再処理施設 廃棄物管理施設 MOX燃料加工施設

使用前事業者検査の状況及び 設工認申請に係る対応状況

令和3年6月28日

日本原燃株式会社

(3) 直下PS検層データを用いた地震応答解析結果 (燃料加工建屋)

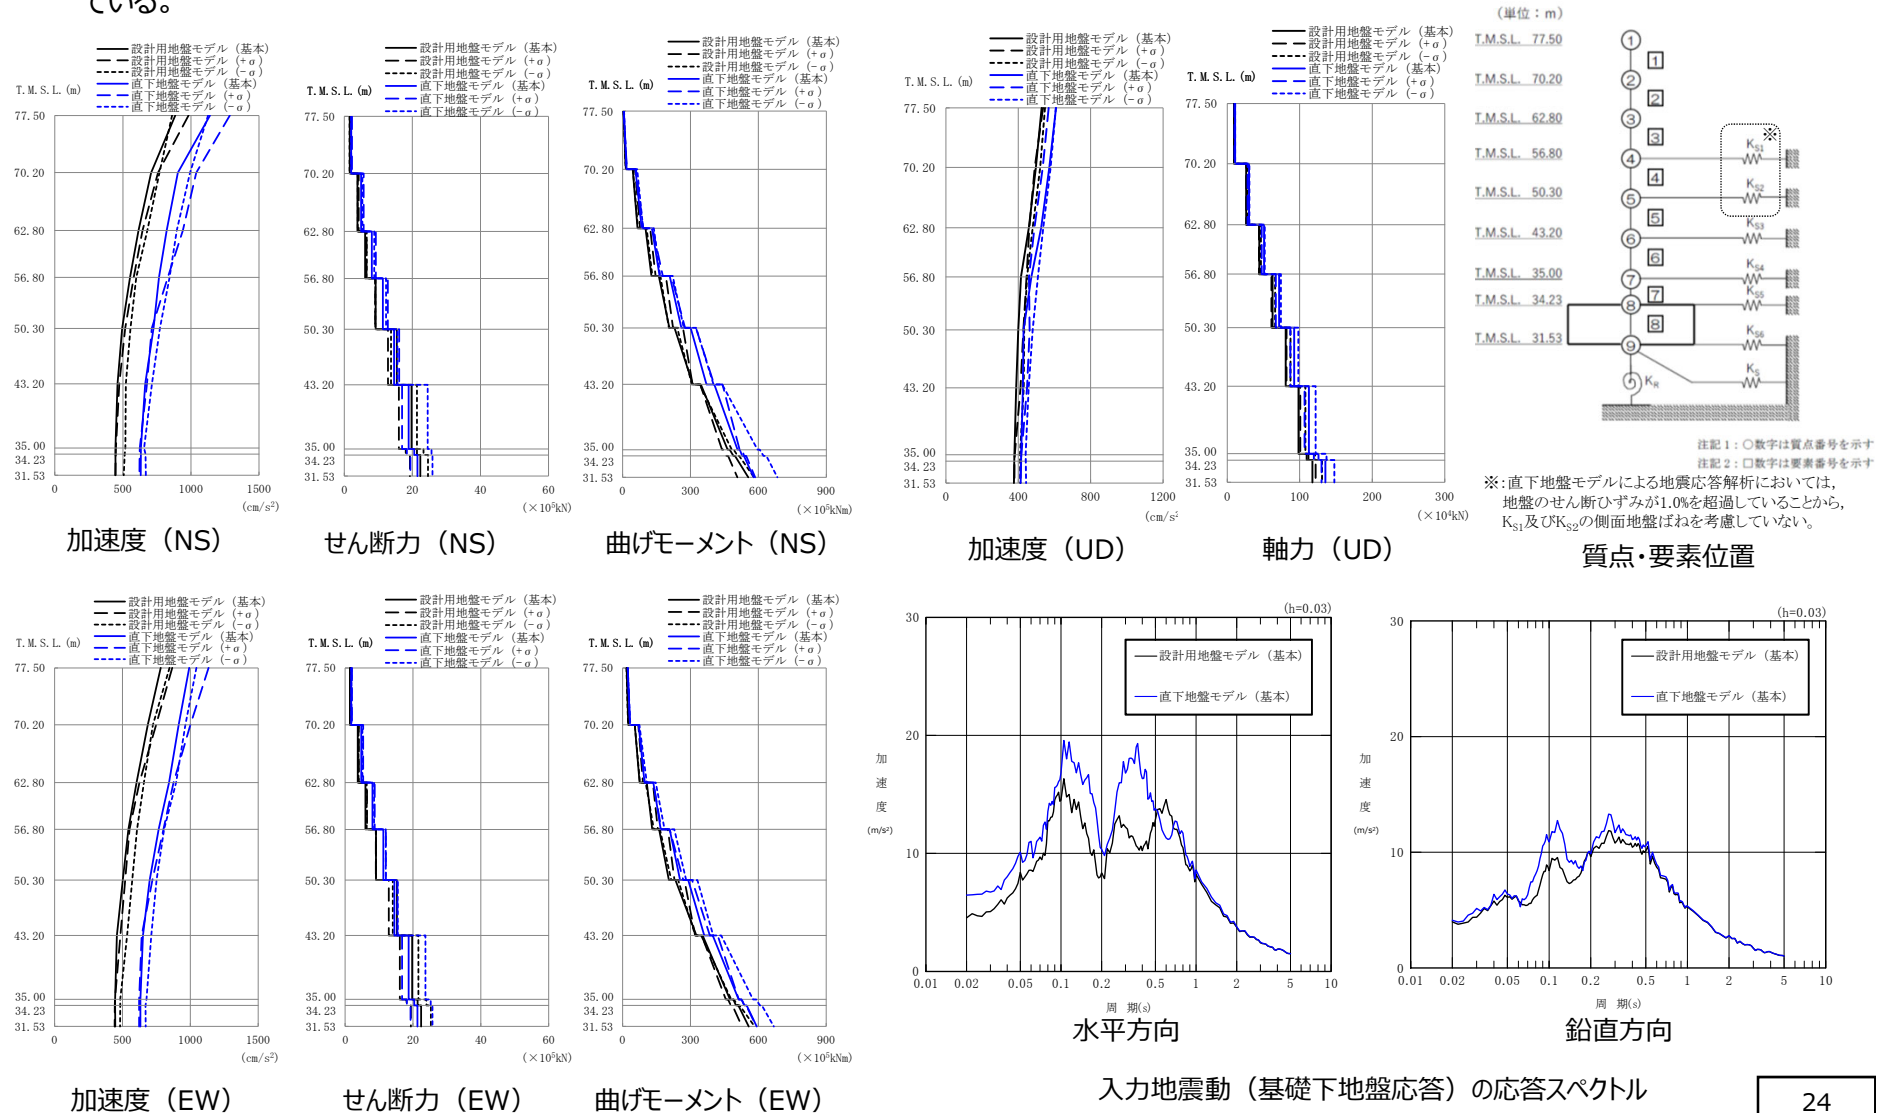
No.	審査会合日	指摘事項	対応方針
1	2021.3.15	エリアごとの平均的な地盤物性値に基づく地盤モデルを用いる場合は、その妥当性の説明ロジックとして、その地盤モデルを入力地震動の評価に用いても安全上支障がないこと、設計用地震力の設定において施設への影響評価も含めて地盤のばらつきが適切に考慮されていることの観点で整理すること。	エリアごとの平均的な物性値に基づく地盤モデルに加え、各建物・構築物の直下PS検層データを用いた耐震評価を実施する方針とする。⇒p23
2	2021.3.15	データの拡充にあたっては、各エリア内で得られた調査結果を詳細に示したうえで、地下構造が同様な速度構造であること、PS検層結果と地盤モデルのばらつき範囲の関係性、地表付近でPS検層結果のデータが得られていない部分の扱いについて説明すること。	各エリア内において速度構造が建屋位置ごとに相違していることから、各建物・構築物の直下PS検層データを用いた耐震評価を実施する方針とする。⇒p23
3	2021.4.13	第1回申請対象施設である安全冷却水B冷却塔についても近傍データに基づき整理すること。また、他の建物・構築物に対しても第1回申請において示す基本的な方針との関係を踏まえて必要な説明をすること。	安全冷却水B冷却塔について、近傍のPS検層データを用いた耐震評価を実施する方針とする。⇒p23
4	2021.4.13	直下もしくは近傍の直下PS検層データが複数得られている場合について、直下地盤モデルとしてばらつきを考慮するのか、ロジックを整理し根拠を明確にして説明すること。	直下PS検層データが複数得られている建物・構築物については、そのデータのばらつきを考慮した耐震評価を実施する方針とする。⇒p23
5	2021.4.13	表層地盤を敷地全体のモデルとして扱い、そのデータのばらつきの影響評価について、地盤ばねの剛性を変化させた場合の検討として行うのであれば、 $\pm 1\sigma$ を超えるデータがあることに留意すること。	各建物・構築物の直下PS検層データによれば、速度構造設計用地盤モデルに考慮しているばらつき幅を超えるものがあることから、各建物・構築物の直下PS検層データを用いた耐震評価を実施する方針とする。⇒p23

➤ 燃料加工建屋について、設計用地盤モデルによる解析結果と直下地盤モデルによる解析結果の比較を下図に示す。(本資料では代表として基準地震動Ss-Aによる結果を示す。) 直下地盤モデルによる応答値が、設計用地盤モデルによる応答値を上回る傾向となっている。

注記1: ○数字は質点番号を示す
 注記2: □数字は要素番号を示す
 ※: 直下地盤モデルによる地震応答解析においては、地盤のせん断ひずみ率が1.0%を超過していることから、K_{S1}及びK_{S2}の側面地盤ばねを考慮していない。

(5) 燃料加工建屋に対する影響の考察

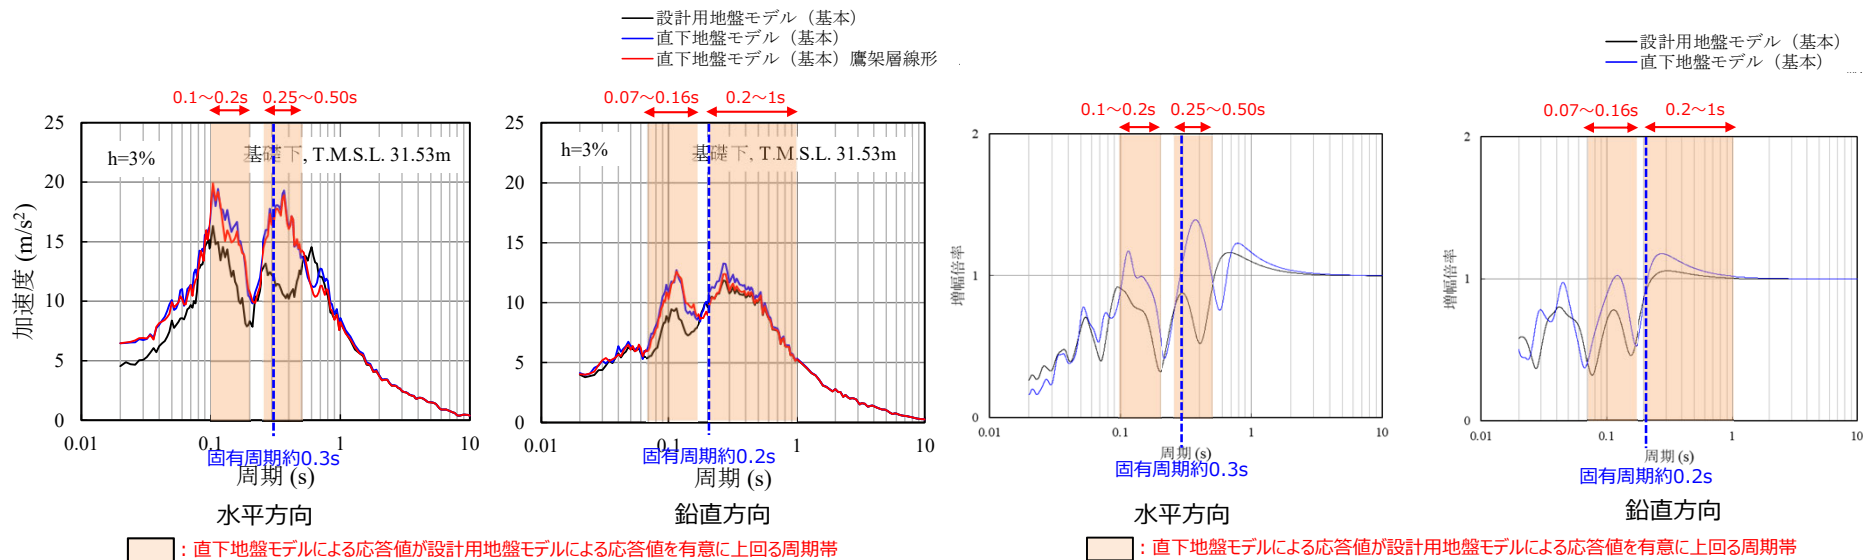
- 前頁に示したとおり、燃料加工建屋については、直下地盤モデルによる応答値が、設計用地盤モデルによる応答値を上回る傾向となっていることから、その要因の分析を行った。
- 直下地盤モデルを用いた評価にあたっては、支持地盤に非線形性を考慮しており、その影響の感度解析として、支持地盤を線形条件とした場合の評価を実施した。その結果、非線形性の考慮の有無によって応答に有意な差は無いことから、支持地盤の非線形性の考慮は応答増の要因ではないと考えられる。
- 次に、直下地盤モデルによる解放基盤表面～燃料加工建屋基礎底面レベル(E+F波)の伝達関数を確認した。伝達関数において、設計用地盤モデルの増幅率を上回る周期帯は、入力地震動の応答スペクトルが卓越している周期帯と整合していることから、直下地盤モデルによる応答値の増大は、直下地盤モデルと設計用地盤モデルの速度構造の差が要因になっていると考えられる。
- 水平方向について、燃料加工建屋の1次固有周期は約0.3sであることから、入力地震動の卓越が固有周期と合致したことにより、前頁に示したとおり、特に水平方向の建屋応答として、設計用地盤モデルによる応答値を上回る傾向となったと考えられる。

防護板の必要板厚を設定するBRL式の直径Dの設定の妥当性

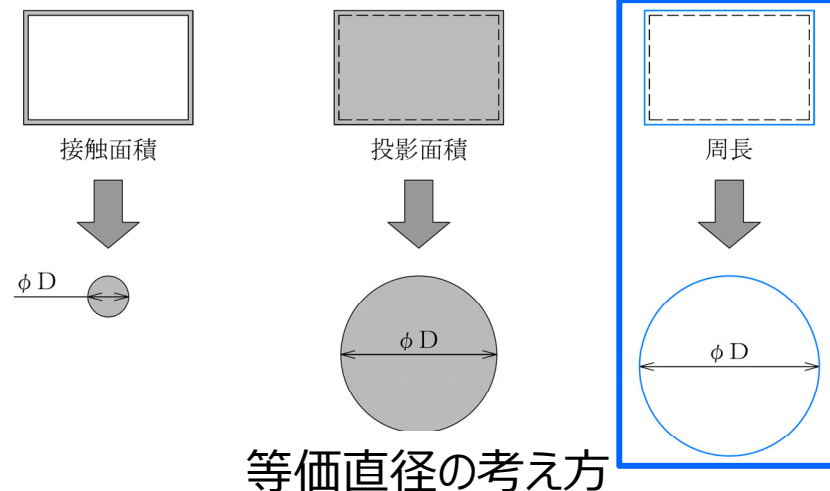
- 審査会合（令和3年4月27日）で、防護板が飛来物の貫通を防止するための、貫通限界厚さの算出にBRL式を用い、等価直径の設定に最新知見の結果が適用できることを説明したが、最新知見の結果が135kgの設計飛来物にも適用できることの説明が不足していた。

- 他の実験データの確認結果およびBRL式の適用実績から、最新知見が135kgの設計飛来物にも適用可能であることを確認した。(4.3 (2/8)～(3/8))

- 防護板は、設計飛来物の貫通を防止するため、貫通限界厚さを上回る板厚を確保する設計としている。
- 貫通限界厚さの算出には、先行電力でも採用実績があるBRL式を用いる。
- 最新知見（電中研報告O19003（2019年11月））で以下のことが確認されている。
 - 衝突部面積の相違が鋼板の貫通／非貫通に与える影響は小さい。
 - 飛来物の速度（30～70m/s）、質量（6～11.5kg）の範囲でBRL式は保守的な評価を与える。
 - 周長が等価な円の直径を入力したBRL式の評価結果は、多角形飛来物に対しても鋼板の対貫通性能を保守的に評価できる。
- 防護板の設計では最新知見の考え方を適用し、BRL式に入力する飛来物衝突部の等価直径を設計飛来物の断面の周長と等価となる直径としている。
- 最新知見の試験体は設計飛来物と質量が異なることから、最新知見の設計飛来物への適用性について次頁に示す。

■ 防護ネットの構造

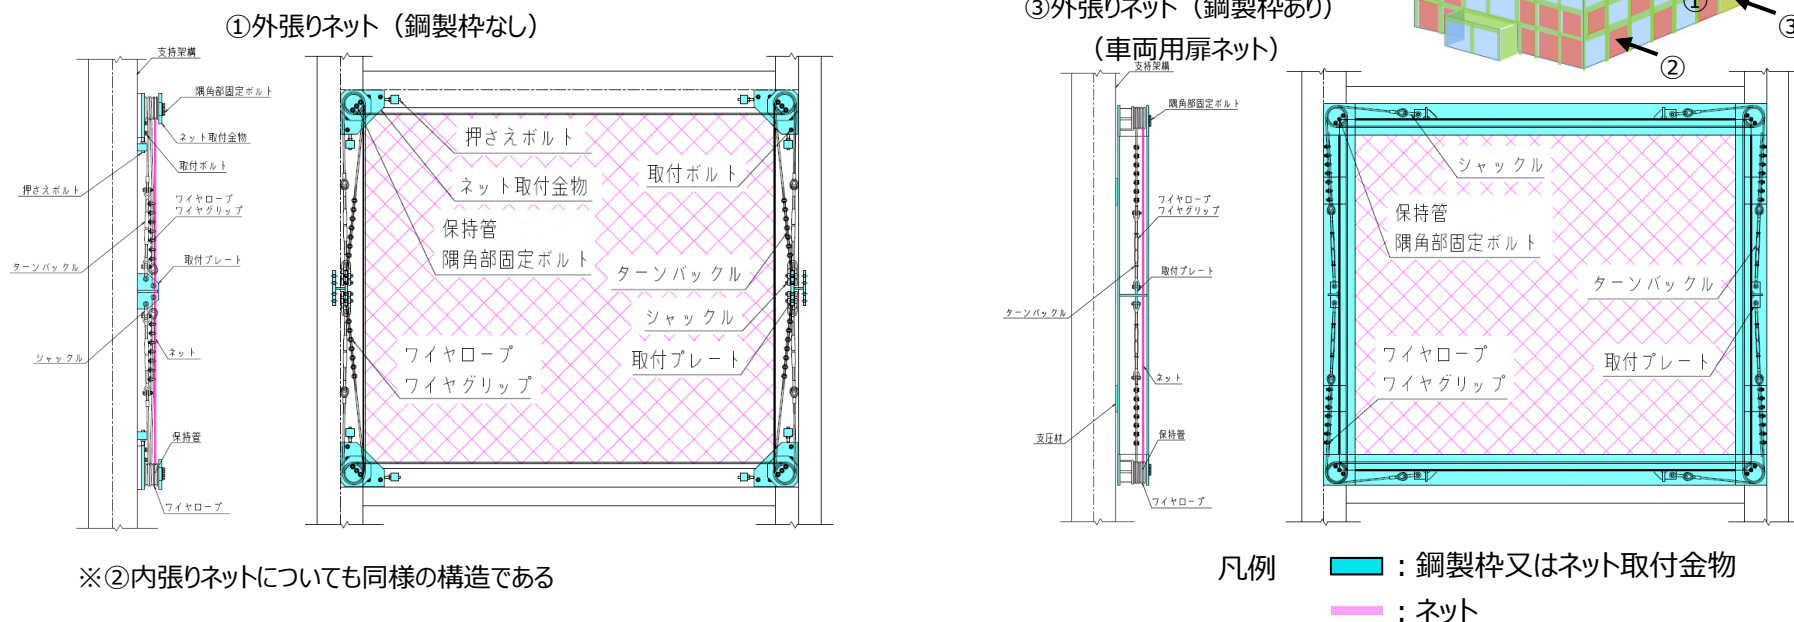
- 審査会合（令和3年4月27日）において飛来物防護ネットの基本的な構造と評価方針について説明したが、防護板や補助防護板等の詳細構造の説明が不足していた。

- 設置目的：冷却塔の冷却空気の流れを阻害しないために採用する。防護ネットは、設計飛来物の運動エネルギーを吸収し、防護対象施設に設計飛来物が衝突することを防止する。
- 構造：飛来物を補足するネット、ネットを支持するワイヤロープ、ワイヤロープを保持する保持管、取付けプレート等で構成する。再処理施設の防護ネットの特徴として、先行炉では鋼製の枠にネット等を取り付けているが、再処理施設では軽量化のためにネット取付金物を用いて支持架構へ直接ネット等を取り付けている。また、ブレース材との干渉が想定される個所では、支持架構内側に防護ネットを取り付けている。構造について、下図に示す。

図4-2 塗装範囲の考え方

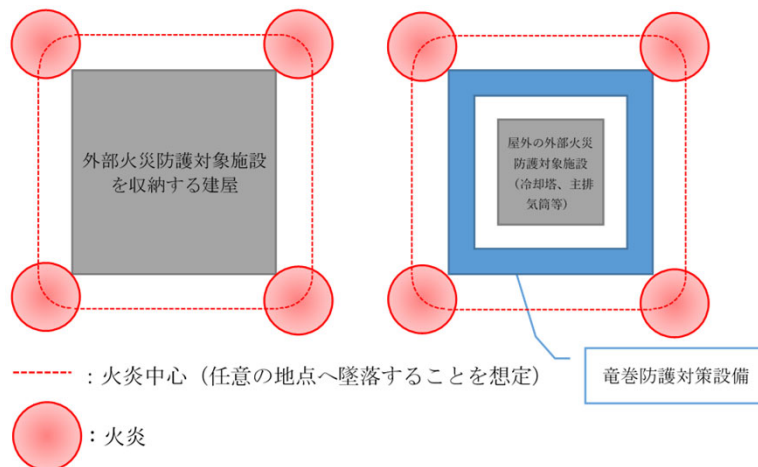
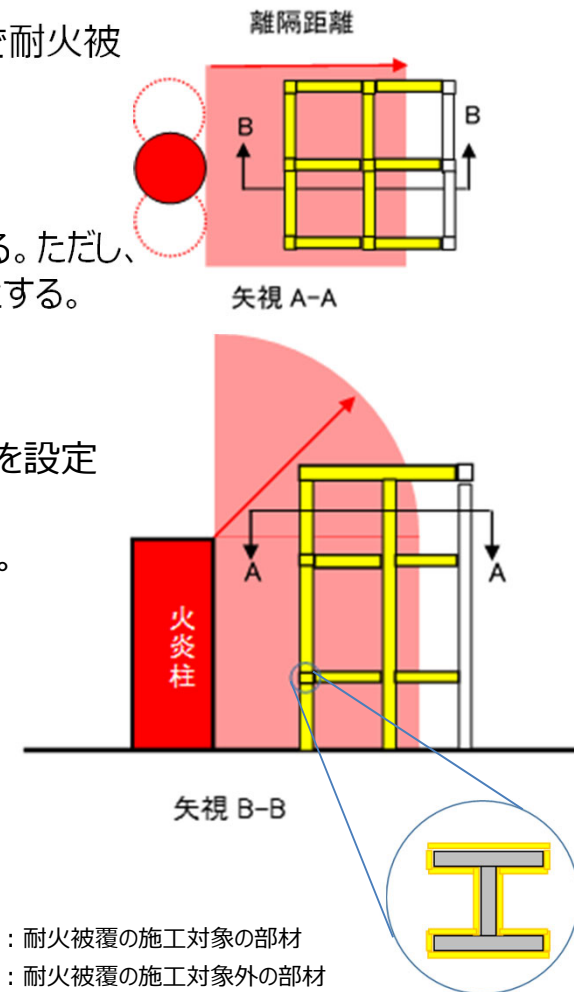
- 航空機が施設の至近に落下する特性を考慮し、航空機墜落火災に対する設計の基本ロジックについて説明したが、保守性を踏まえた合理的な塗装範囲の説明、施工管理、維持管理等の説明がそれぞれ不足していた。
- 保守性を踏まえた合理的な塗装範囲となるように塗装範囲を再検討し結果、離隔距離を満足しない部材はすべて塗装する。ただし、防護ネット等については塗装しない。(4.4 (4/11))
- 耐火被覆の仕様、施工管理や維持管理等について整理した。(4.4 (5/11)~(11/11))

- 図4-1に示すように、防護対象の至近の任意の地点で航空機墜落火災が発生することを想定する。
- 許容温度を満足するために必要な離隔距離を確保できない部材は、部材単位で耐火被覆を施工する。(図4-2参照)
- 離隔距離は火災の上方に向けても設定する。
- 竜巻との重畳は考慮しないことから、ネットには耐火被覆を施工しない。
- 耐火被覆の施工対象の部材は、火災からの受熱方向に関わらず施工を実施する。ただし、遮熱板の裏側等、火災からの輻射が完全に遮断している範囲は施工の対象外とする。
- 支持構造物の構造健全性を維持するために、必要な厚さを施工する。
